COMUNE DI PESCHIERA DEL GARDA

**OGGETTO: INFRASTRUTTURE STRATEGICHE DEFINITE DALLA LEGGE
OBIETTIVO N° 443/2001 - LINEA AV/AC TORINO-VENEZIA,
TRATTA MILANO-VERONA - LOTTO FUNZIONALE BRESCIA-VERONA.
OSSERVAZIONI**

Oggetto: Infrastrutture strategiche definite dalla Legge obiettivo n. 443/2001.
Linea AV/AC Torino-Venezia, tratta Milano-Verona - lotto funzionale
Brescia-Verona.
Osservazioni.

7- BASE CARTOGRAFICA (TRACCIATO AV/AC E CANTIERIZZAZIONE)

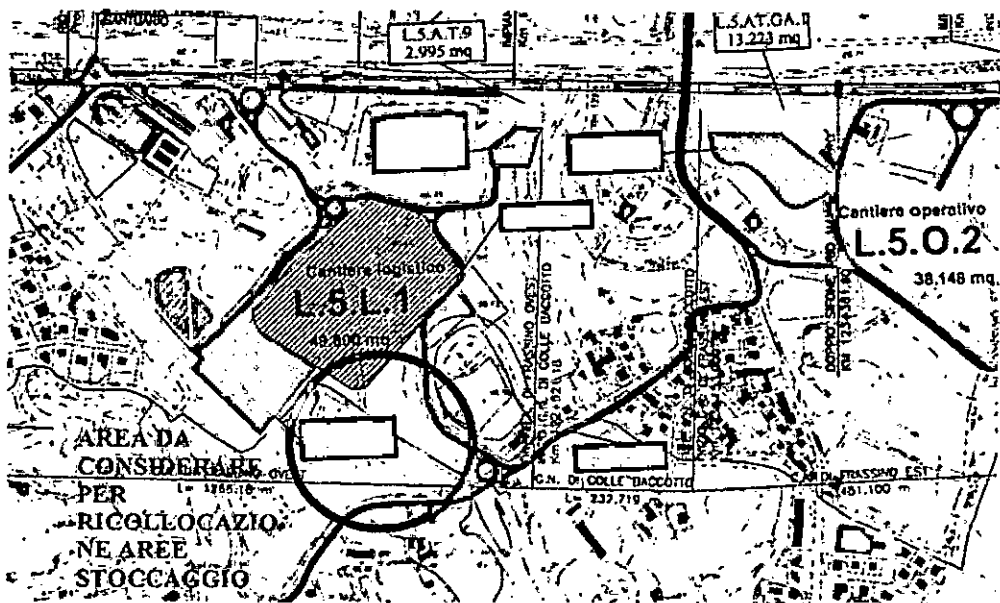
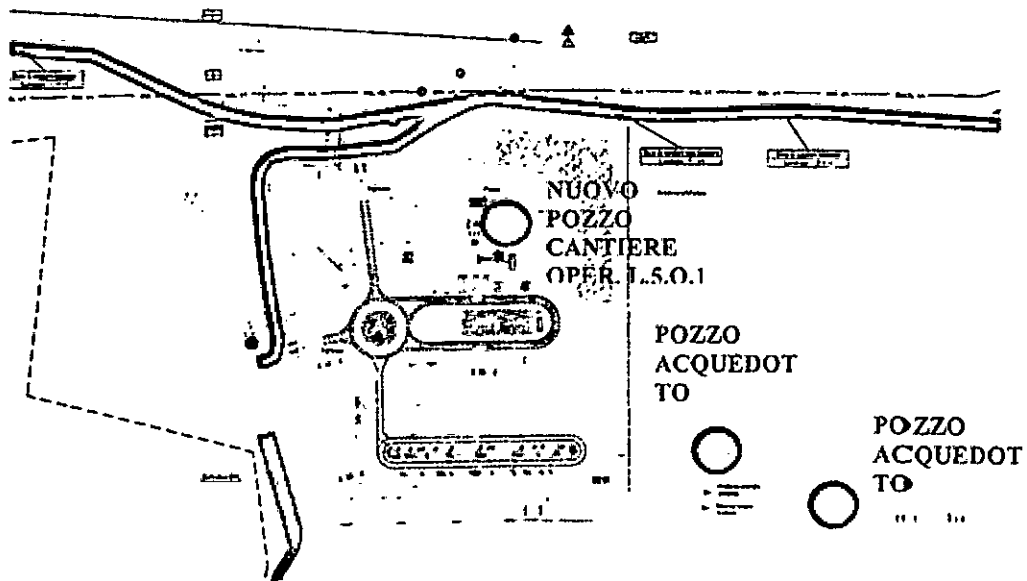
La base cartografica utilizzata per la stesura del progetto definitivo, non risulta aggiornata, in particolare non è inserita la nuova SR 11 tratto casello di Peschiera del Garda - rotatoria di Cavalcaselle con innesto su SS 450 di Affi. Inoltre non sono stati inseriti i nuovi svincoli oggetto dell'intervento di riqualificazione ed ammodernamento della SR 11 da parte di Veneto Strade (svincolo SP 28 e svincolo di Porto Vecchio). Per ridurre eventuali ed inutili impatti sulla viabilità esistente si rende necessario rivedere la viabilità per la cantierizzazione prevista per la direzione Castelnuovo del Garda, utilizzando la nuova tangenziale SR11;

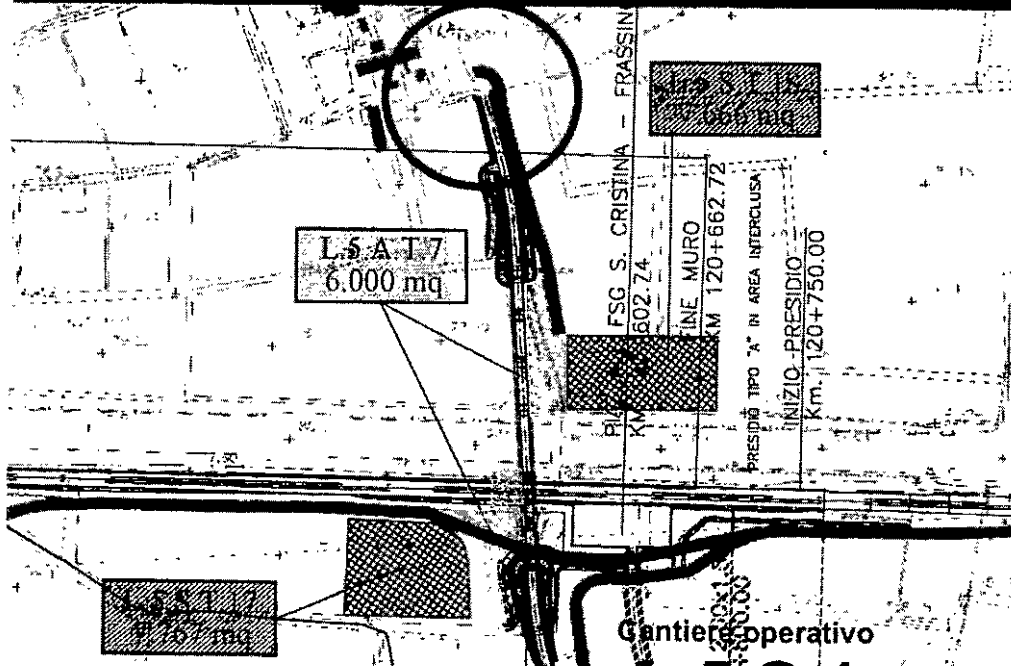
Il cantiere di realizzazione del ponte sul fiume Mincio, interferisce con il collettore fognario principale che raccoglie i reflui della sponda veronese e bresciana. Pertanto particolare attenzione dovrà essere posta in fase di lavoro per garantire la condotta da eventuali danni o peggio da potenziali sversamenti nel fiume Mincio;

15- CAVALCAVIA GHIROLDA KM 120+124.60 (CANTIERIZZAZIONE)

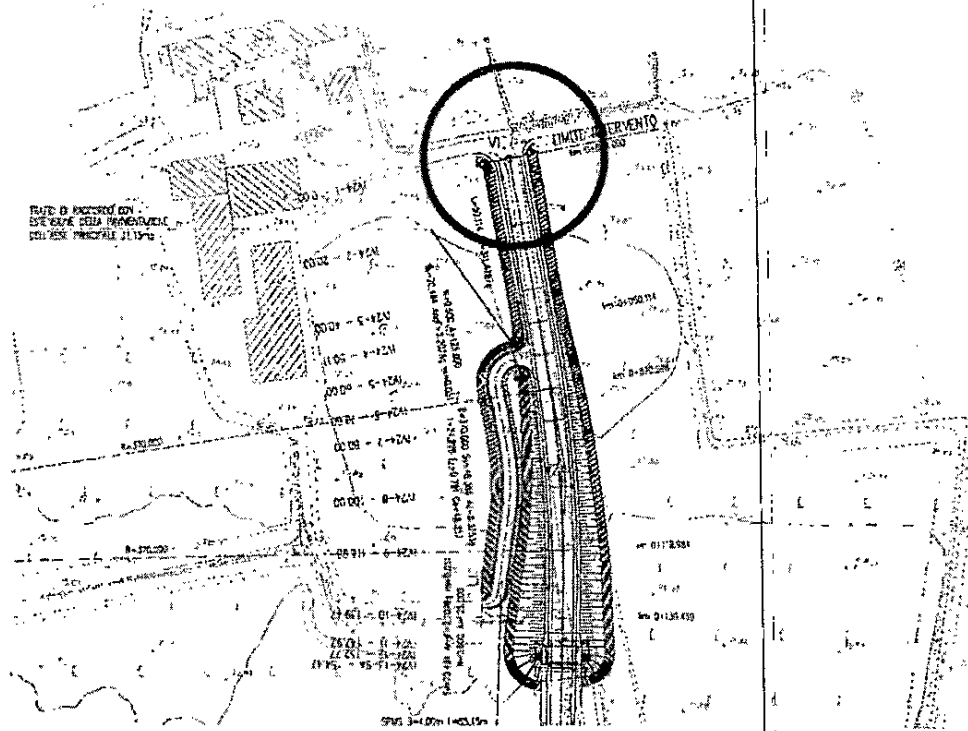
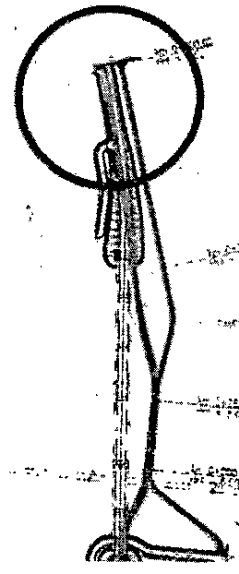
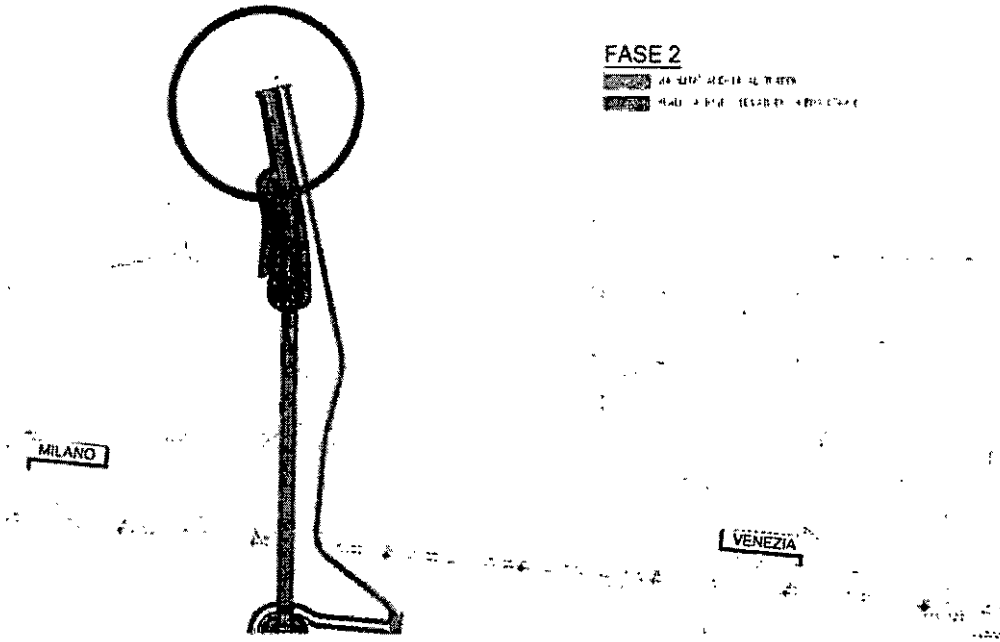
Importante e non di poco conto è la criticità presso la località Massoni tra l'accesso al nuovo cavalcavia "Ghirolda", la viabilità esistente e la prevista viabilità di cantiere. Come è visibile dalle allegate planimetrie, la nuova rampa di accesso al cavalcavia lato nord (loc. Massoni) si raccorda con la viabilità esistente in corrispondenza di una stretta curva a 90°. In tale punto è previsto, inoltre, l'innesto di una strada provvisoria e di cantiere.

Il raccordo tra la viabilità esistente e la "deviazione stradale provvisoria" presso la località Massoni avviene in corrispondenza della citata curva a 90° e di una piccola strada di campagna non asfaltata. In tale punto si immagina che i mezzi d'opera debbano eseguire un'inversione ad U per spostarsi, nelle fasi 1 e 2 di cantiere, dal tracciato provvisorio a quello di nuova costruzione. Il tutto a poche decine di metri dalle abitazioni, con spazi di manovra non ben definiti.

Si ritiene pertanto che tale spazio di manovra non superi il limite nord della viabilità esistente (definito dalla curva a 90°) e venga comunque delimitato da adeguate recinzioni. Sarebbe inoltre auspicabile una traslazione verso sud dell'innesto tra la nuova viabilità e quella esistente, in modo da conservare una certa distanza tra le

aree del cantiere e le abitazioni della località Massoni. Tale traslazione è possibile in quanto la nuova rampa di accesso al cavalcavia dal lato nord prevede una pendenza del 6,5%: ipotizzando una pendenza del 7,5% o 8% la rampa potrebbe risultare significativamente più corta.

16- TRAFFICO DI CANTIERE STRADA LOCALITÀ PIGNO (CANTIERIZZAZIONE)

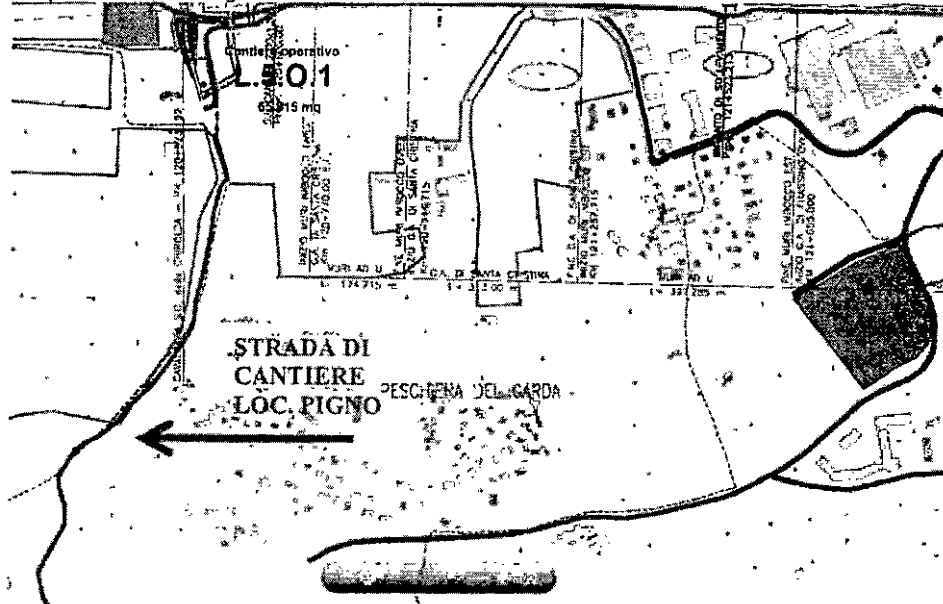
Si osserva che la viabilità di cantiere nel percorso che collega il nuovo cavalcavia Ghirolda, in direzione sud, con la località Pigno, presumibilmente fino all'intersezione con la provinciale per Pozzolengo, è situato per il primo tratto (sino a località Rondinelli) su una strada comunale asfaltata di limitata larghezza; per il secondo tratto (sino a località Pigno) su una strada di campagna sterrata di limitatissima sezione stradale e affiancata da fossi. Per l'intero percorso non si prevede alcun adeguamento per il passaggio dei mezzi di cantiere.

Si ritiene pertanto che la viabilità esistente dal nuovo cavalcavia Ghirolda a località Pigno non venga in alcun modo interessata dal traffico di cantiere, anche perché essa non sembra risultare di particolare utilità ai fini dei movimenti dei mezzi d'opera e del collegamento tra i cantieri del tracciato TAV.

17- TRAFFICO DI CANTIERE. FRAZIONE BROGLIE (CANTIERIZZAZIONE)

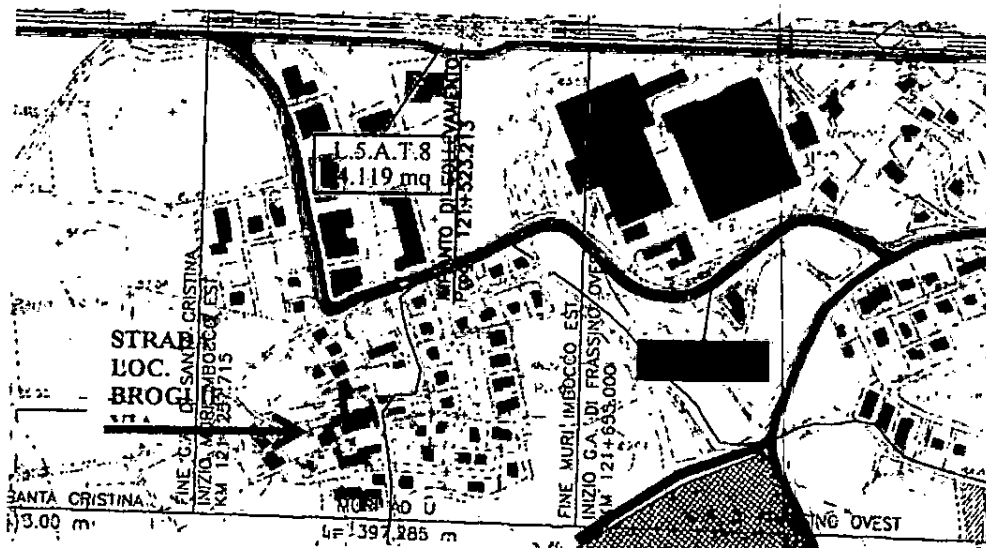
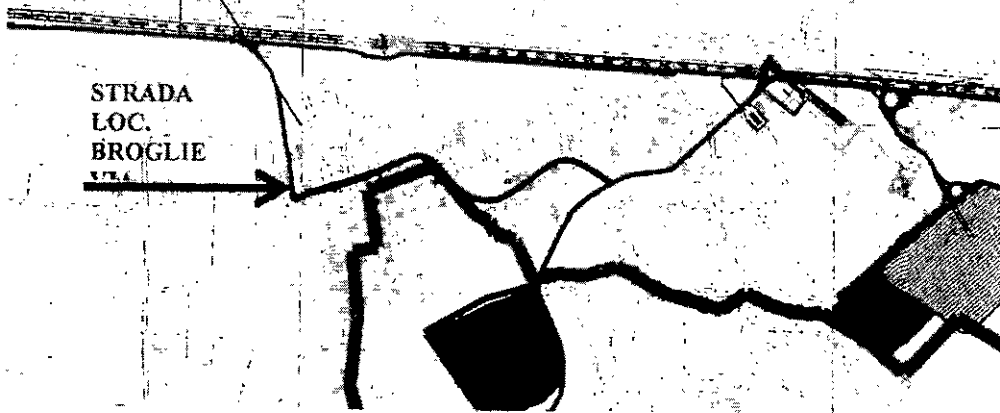
Si osserva che l'adeguamento previsto per la viabilità esistente presso la località Broglie - via Pignolini, necessario per il transito dei mezzi di cantiere (passaggio medio previsto 52 mezzi al giorno), è a nocumento di una zona densamente abitata, con la presenza di diverse ed importanti attività produttive e artigianali (denominata Zona Artigianale delle Broglie), ognuna delle quali apporta già ora un significativo carico di traffico pesante.

L'adeguamento previsto per la sede stradale appare improponibile in quanto la stessa risulta di larghezza strettamente sufficiente per il traffico attuale e delimitata da muretti, marciapiedi e muri di sostegno e per l'intero tratto ricade all'interno alle aree abitate.

Si ritiene che il traffico di cantiere non attraversi la località Broglie e venga smaltito interamente sulla strada di cantiere di nuova realizzazione parallela al tracciato TAV e all'autostrada.

18-. DIFFORMITÀ DELLA CARTOGRAFIA - ZONA ARTIGIANALE BROGLIE (TRACCIATO AV/AC CANTIERIZZAZIONE)

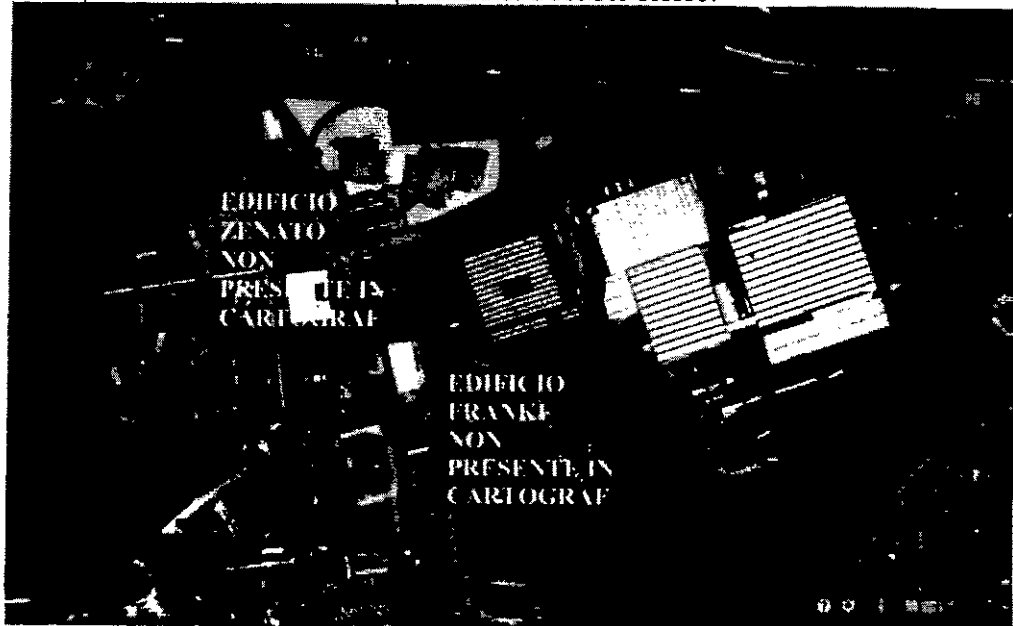
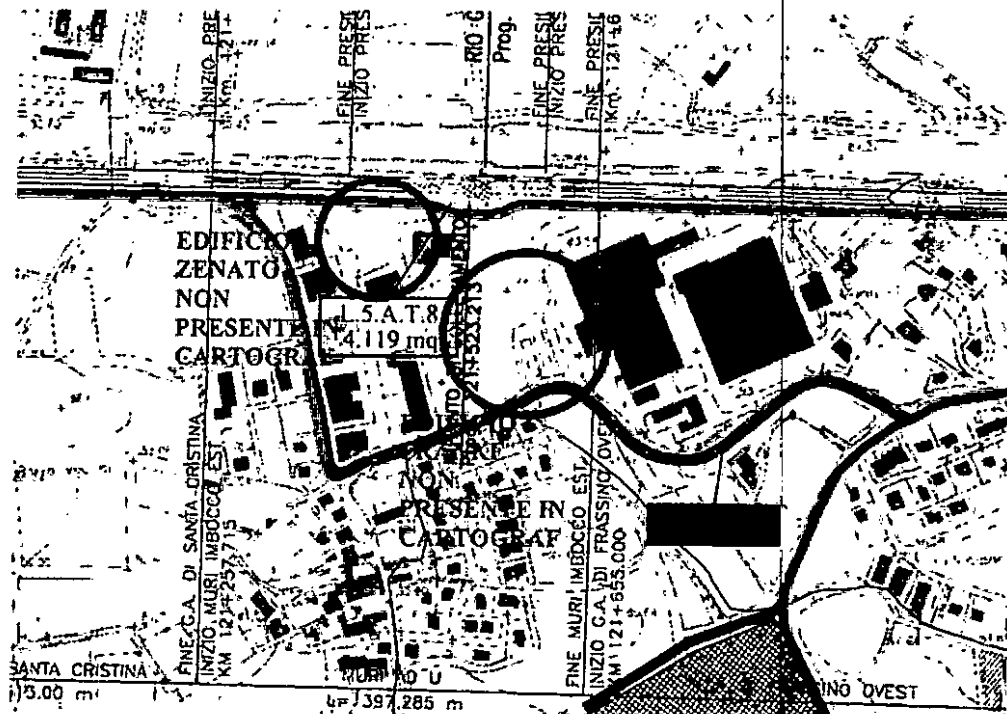
Si osserva che l'elaborato grafico non tiene conto, all'interno della zona artigianale di località Broglie, della reale dimensione e posizione del compendio industriale Franke, che risulta più ampio e più vicino al tracciato TAV ed all'autostrada, di quanto rappresentato nelle cartografie di progetto, e delle Cantine Zenato che non compaiono sulla medesima cartografia.

Si chiede la verifica della compatibilità degli edifici esistenti rispetto al tracciato TAV e alla prevista strada di cantiere parallela al tracciato stesso.

19-. CANTIERE LOGISTICO L.5.L.1 E VIABILITÀ DI CANTIERE NELL'AREA FRASSINO - DOLCI (CANTIERIZZAZIONE)

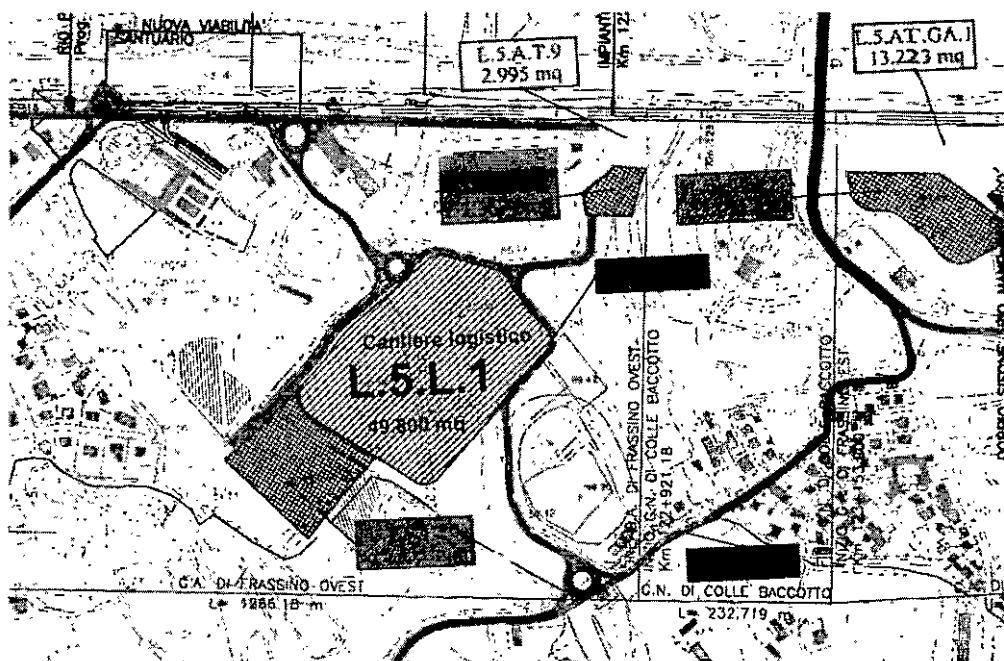
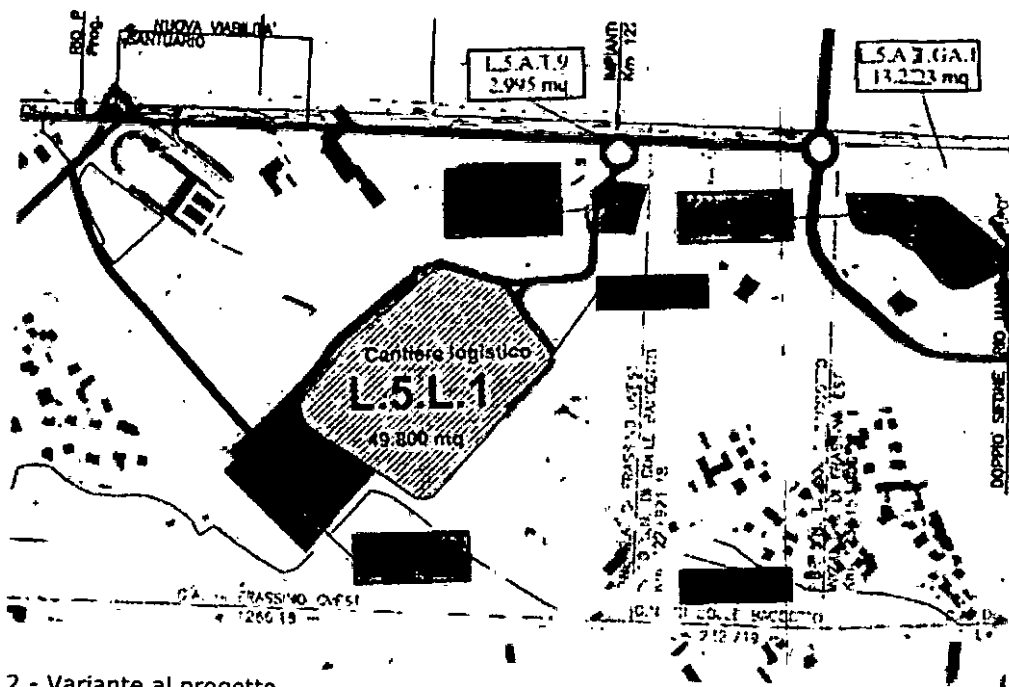
La collocazione del cantiere logistico L.5.L.1 (di circa 50.000 mq) è a ridosso del cinquecentesco Santuario del Frassino con l'adiacente cimitero comunale, a ovest, a poche centinaia di metri dalla località Dolci, a est, determina un insostenibile aggravio di traffico a carico sia della zona del Santuario (meta di numerosissimi pellegrini) che dell'area densamente abitata della località Dolci.

Tale situazione potrebbe essere in parte migliorata, sia dal punto della logistica di cantiere che dell'impatto sul territorio, collegando direttamente la strada di cantiere che costeggia il tracciato AV/AC e l'autostrada con la via Mantova ex provinciale per Mantova (ex SP 56). Tale collegamento è possibile prolungando la citata strada di cantiere sino al colle Baccotto e all'intersezione con via Mantova. In tale punto l'ampiezza della sede stradale esistente consentirebbe l'inserimento di una rotonda utile per l'uscita dei mezzi di cantiere, i quali da quel punto potrebbero facilmente raggiungere sia il cantiere operativo in località Mano di Ferro (osservazione n. 21), sia l'area del nuovo viadotto sul fiume Mincio che, percorrendo la Regionale 11, i cantieri dislocati nel Comune di Castelnuovo del Garda.

L'eliminazione di tale collegamento risulterebbe possibile prolungando verso nord, seguendo il naturale pendio di colle Baccotto, la prevista strada di cantiere di collegamento tra il cantiere logistico L.5.L.1 e le due aree tecniche e stoccaggio posizionate accanto alla ditta Arda.

Tale soluzione progettuale comporterebbe un significativo alleggerimento del traffico di cantiere a ridosso del Santuario del Frassino nonché, come visto, della località Dolci, permettendo il mantenimento del cantiere logistico L.5.L.1 nell'area stabilita e migliorandone, al contempo, il collegamento con le altre aree operative lungo il tracciato AV/AC. Sarebbe inoltre possibile realizzare un ulteriore collegamento diretto al cantiere logistico L.5.L.1 da via Frassino, poco più a sud del sottopasso autostradale e dell'ingresso al cimitero, tramite la realizzazione di una nuova arteria stradale (in rosso nel disegno "variante al progetto").
